### Principe d'étalement

Suite à la mission sur site le lundi 22/09/2025, il conviendra de mettre en place, **en urgence**, un étalement de renforcement provisoire d'une partie du plancher haut des caves (plancher type poutrelles métalliques anciens) :

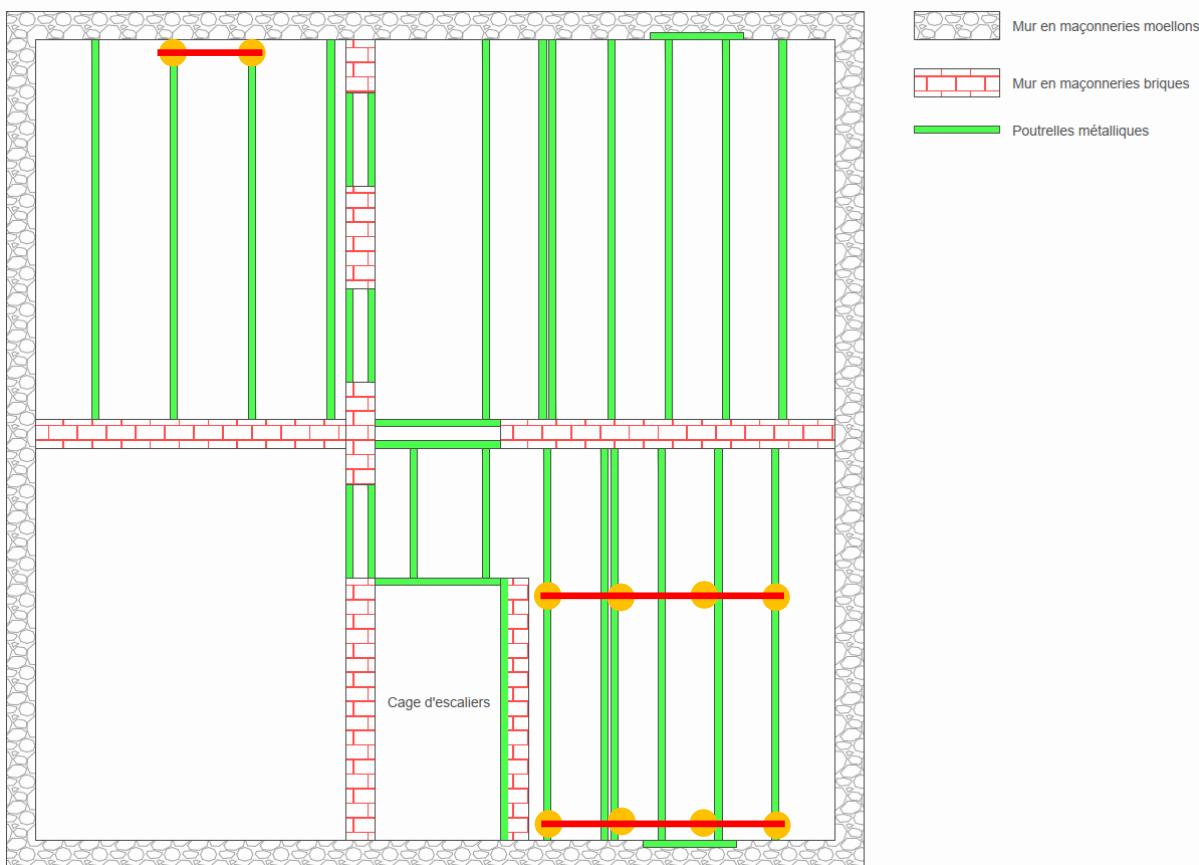
**Nota :** les bastaings de répartition en tête devront être à niveau, en contact avec la sous face du plancher afin de le reprendre correctement.
